**Avis délibéré de la mission régionale d'autorité environnementale
sur le projet de modification et augmentation de l'activité de traitement de surface de la société Diehl Power Electronic (DPE) sur
la commune de Siaugues-Sainte-Marie (43)**

Avis n° 2024-ARA-AP-1768

Avis délibéré le 15 novembre 2024

Figure 2: Cartographie de la trame verte et bleue aux abords du site (source : étude d'impact)

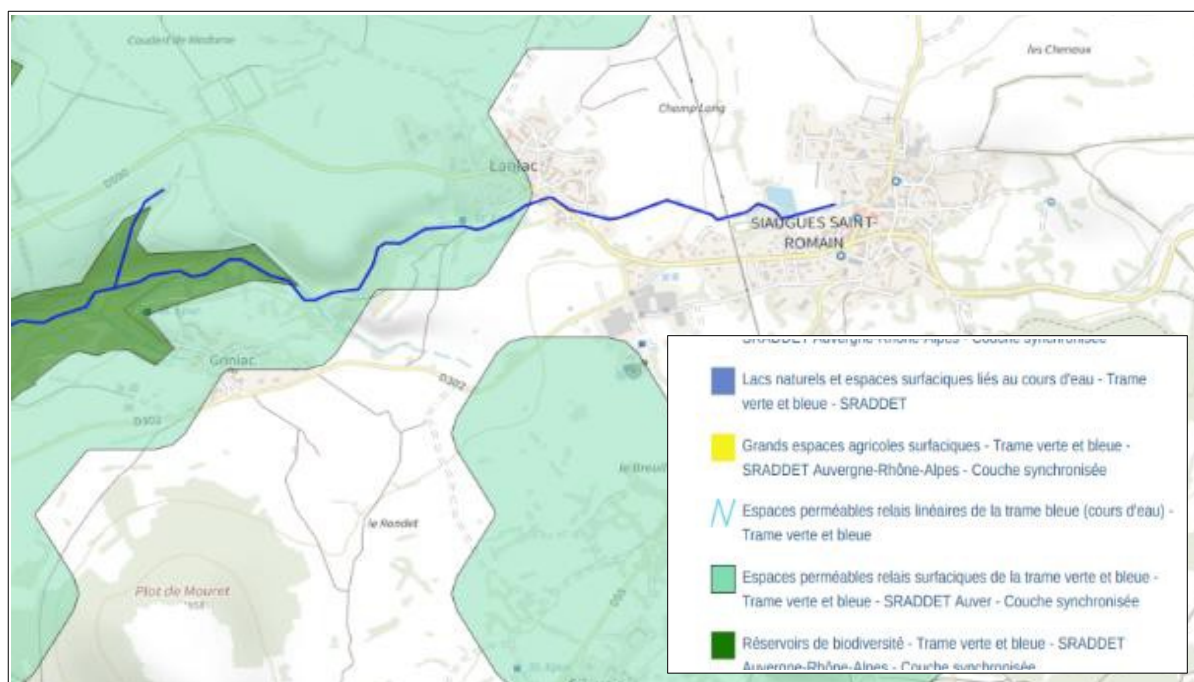
Le ruisseau de Griniac fait d'ailleurs partie des cours d'eau linéaires de la trame bleue identifiée par le Sraddet¹⁷ et est inclus dans un réservoir de biodiversité environ 820 m à l'ouest du site comme indiqué sur la carte ci-dessous.

- d'argumenter le choix de la Fioule comme milieu récepteur de référence, plutôt que son affluent le Griniac et de justifier la valeur du QMNA5 retenu 62 L/s dans le contexte du changement climatique ;

Figure 4: Nouvelle délimitation de la Zone constructible à destination des activités ZCa d'après la carte communale validée en 2024

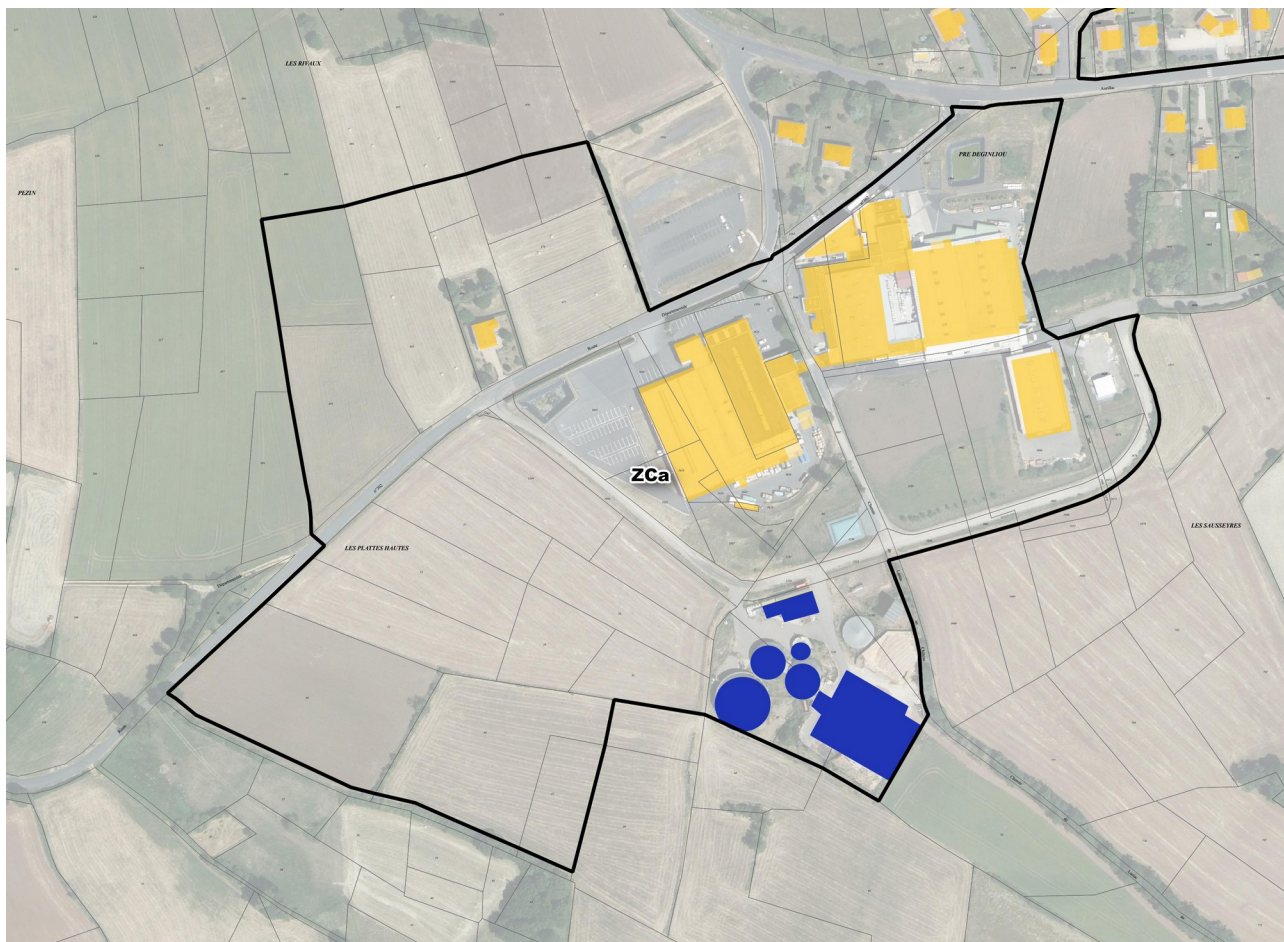
L'émergence a été évaluée en deux points correspondant aux deux pôles d'habitations riveraines et définies comme zones à émergence réglementée ZER²⁶. Aucune mesure n'ayant pu être faite site à l'arrêt, l'émergence a été calculée à partir de mesures faites au niveau d'un « point masqué » (point situé proche de la ZER mais masqué de l'entreprise ici par de la végétation). Un dépassement de la valeur limite d'émergence au niveau du point ZER 1 pour la période nocturne a été enregistré. Cependant, l'habitation située à 13 m au nord du site ne semble plus devoir être définie comme ZER. L'exploitant indique en effet que la maison va être démolie et que la nouvelle carte communale validée par le Conseil Municipal en 2024 inclut la parcelle dans la zone d'activité (voir cartographie ci-dessous).

- de confirmer que la maison située au nord-ouest de l'installation n'est plus habitée et a vocation à être démolie,
- de reprendre l'évaluation des incidences sonores en prenant comme référence la campagne de bruit 2017 et de présenter les mesures prises pour les éviter, les réduire et si besoin les compenser, en les comparant aux valeurs réglementaires et aux seuils de référence de l'OMS,
- de mettre en place un suivi des niveaux sonores en limite de propriété et en ZER après la mise en place du projet, et de définir le cas échéant des mesures supplémentaires
